# Réunion publique – 17 novembre 2016

## Note de synthèse

- Atelier n° 2 (3<sup>e</sup> étape)  
Représentation graphique du projet de plan-masse

**Vue 1a : plan-masse avec bâtiments en « R+4 »**

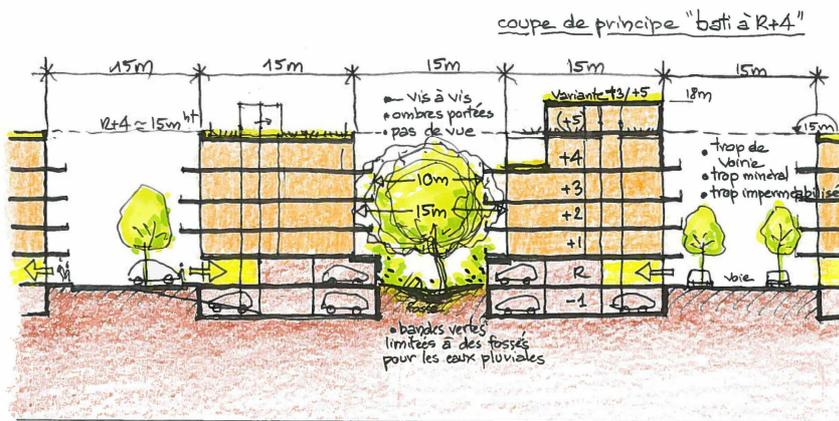
- Deux participants s'interrogent sur l'effet du choix de la couleur du plan-masse. Ils souhaiteraient qu'une seule charte colorimétrique soit adoptée.
- Un participant trouve que l'interprétation du plan-masse n'est pas facile, car ne met pas en perspective ce que l'on voit lorsque l'on est piéton.
  - Denis Bouvier explique que la vue en coupe permet de comprendre les distances entre bâtiments. Il souligne que le type d'urbanisme mis en scène sur cette simulation (vues 1a et 1b) n'est pas en soi « mauvaise » et peut se défendre dans un contexte urbain dense. Néanmoins, il maintient que cette forme urbaine n'est pas une réponse appropriée à ce site où l'ouverture sur le grand paysage et la préservation du patrimoine végétal sont des objectifs essentiels.

- La coupe présentée (simulation R+4 ci-dessus) montre bien que pour répondre à un objectif de 500 logements, « ce scénario n'est pas celui que l'on désire ». Néanmoins, pourquoi ce seuil de 500 logements (35 000 m<sup>2</sup> de SP) est-il incontournable ?

**Vue 2a : plan-masse retenu par l'équipe projet**

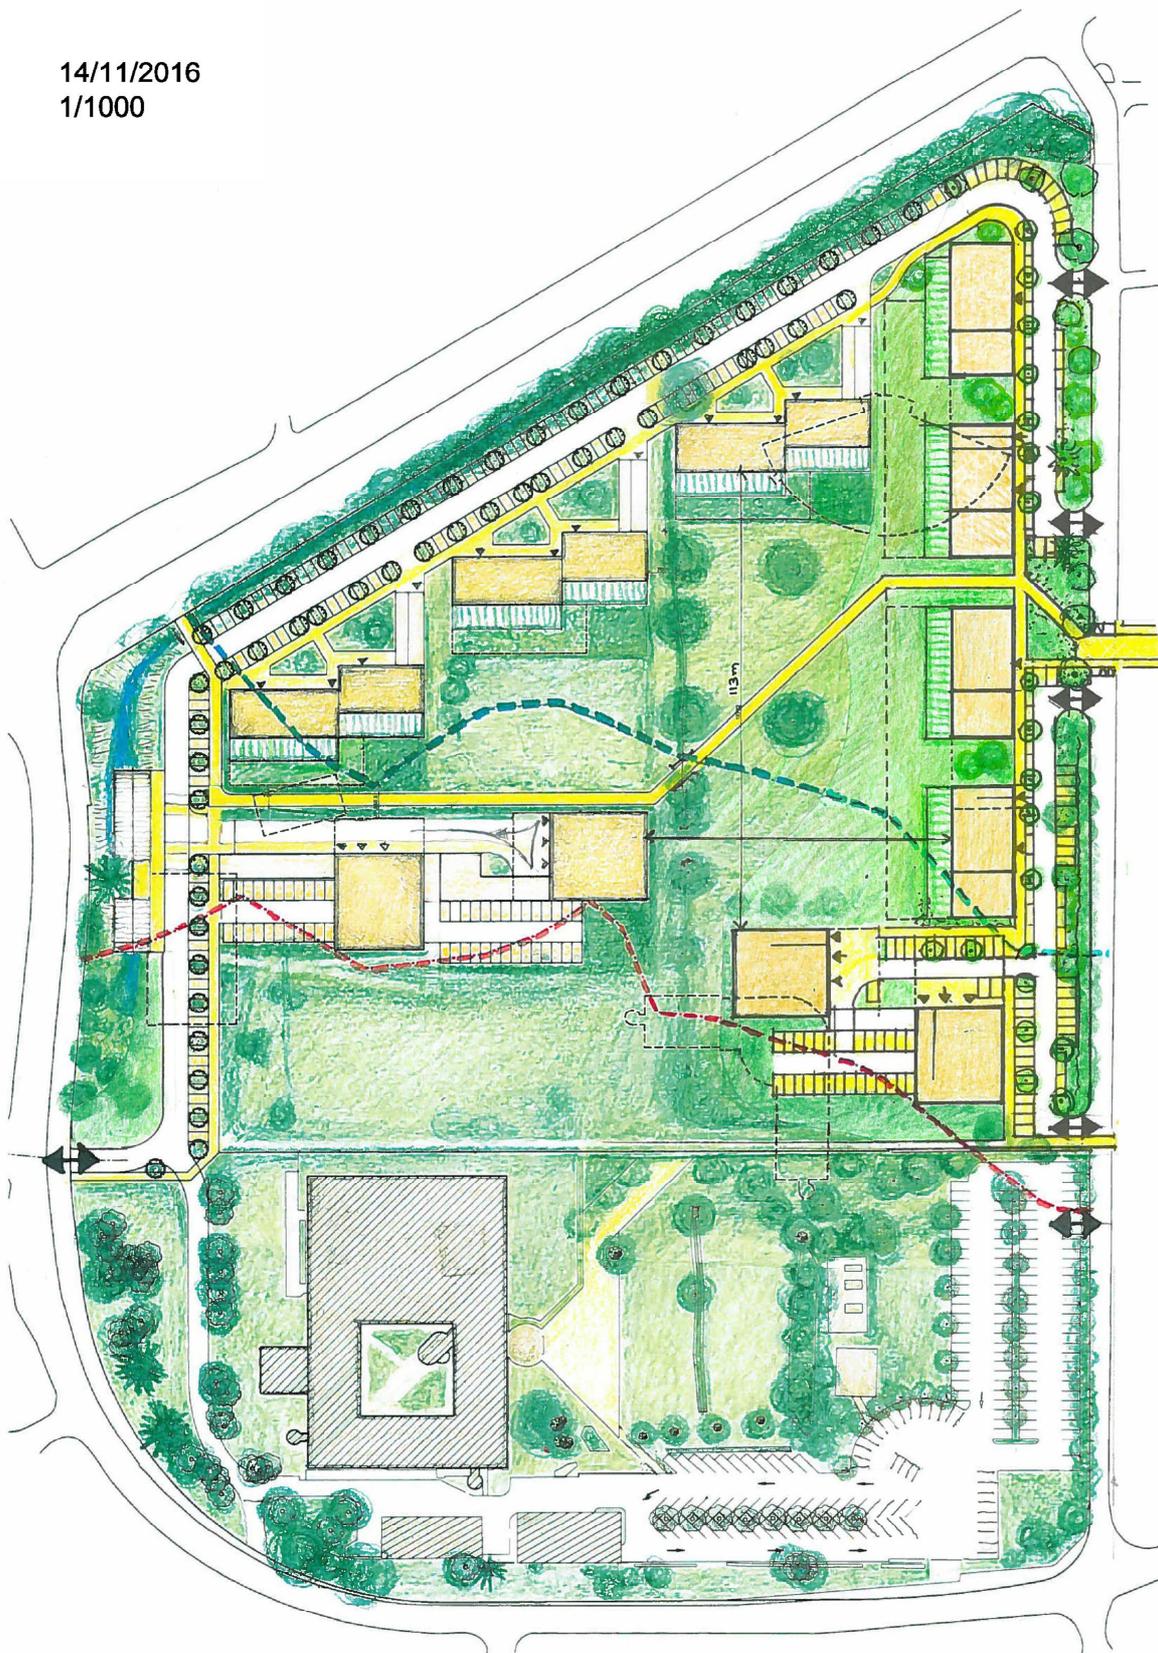
- Il est souligné que le scénario en triangle proposé par l'équipe projet est « clairement » un « moindre mal » par rapport à la solution de plan-masse en « R+4 ».

- Quelle est la limite d'implantation des socles de parking enterrés et quelle est la nature de la végétalisation sur ces socles ?
  - L'implantation des socles est représentée par le pointillé.

- Ces socles seront recouverts par 60 cm de terre végétale.
- À quels endroits les rampes d'accès aux sous-sols sont-elles situées ?
  - La rampe est située, soit dans l'emprise du bâtiment (immeubles chemin des Sources et plots sud), soit partiellement en dehors (immeubles avenue de Verdun).

- Quelle sera l'ombre portée du plot « R+9/10 » situé le plus à l'est, sur le bâtiment le plus au sud chemin des Sources ?
  - Denis Bouvier explique que le soleil ne sera occulté qu'une partie de l'après-midi.

- Combien de logements il y a dans les immeubles le long de Verdun ?
  - Le nombre de logements par montée sera respectivement d'environ 28 et 35 (deux montées pour chaque élément double).

- Combien de logements comprennent les plots situés au sud ?
  - Ces bâtiments comprennent entre 5 et 6 logements par niveau à partir du R+2, soit 45 à 48 logements. Les niveaux inférieurs sont occupés par des parkings et des parties communes (sous-sol, RDC et R+1).

coupe sur le chemin des Sources

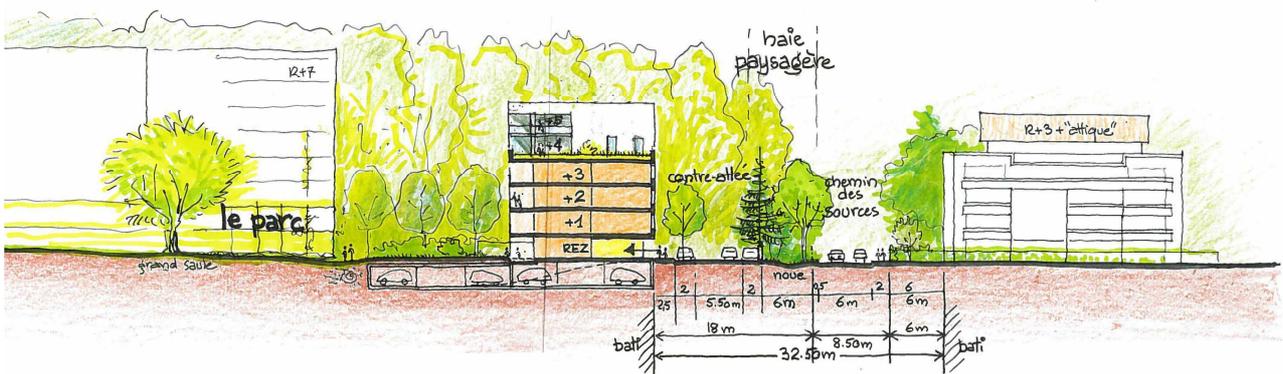
- **Vue 2c - coupe sur le chemin des Sources** : elle montre que la modification des hauteurs (depuis la dernière réunion R+3/ R+5), permet d'améliorer la cohérence avec les immeubles riverains.

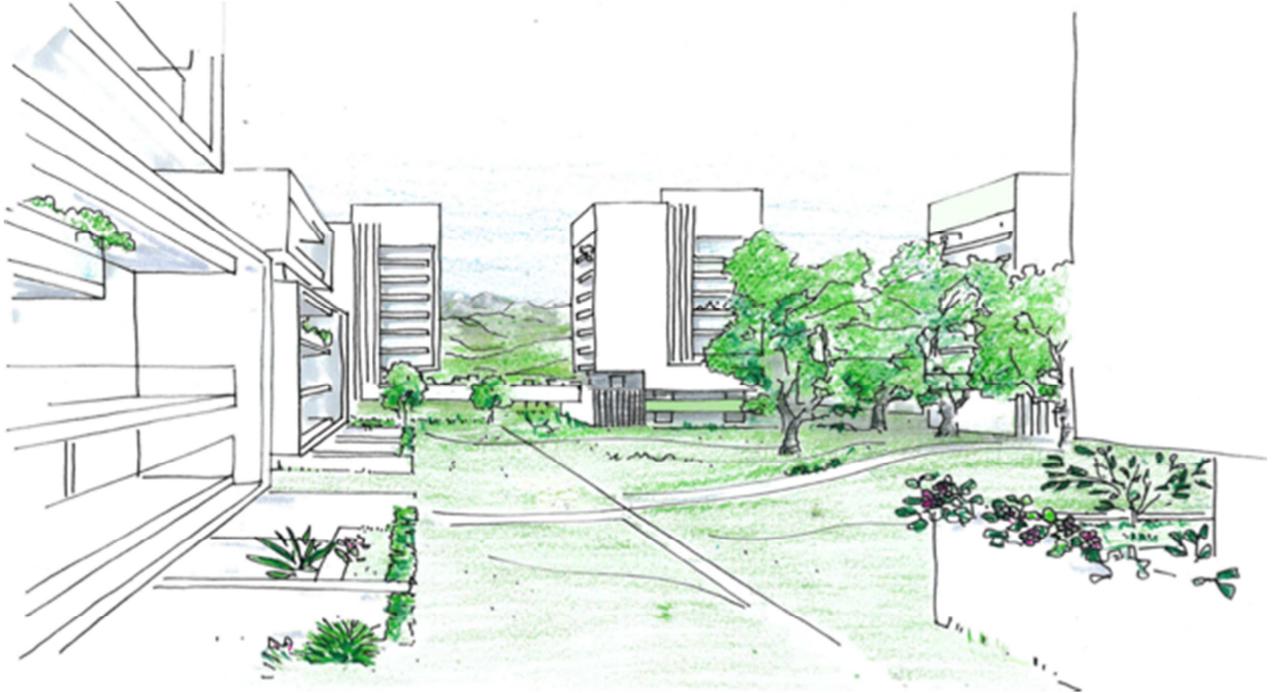
- **Vue 2d : au nord de la prairie et en direction du sud.** Il souligne que cette vue permet de comprendre la transition entre le sol, et l'élévation des bâtiments, le « rapport au sol ».
- Les plots situés au sud seront travaillés : ils seront redécoupés avec une variation de hauteur « R+9 » / « R+10 ».
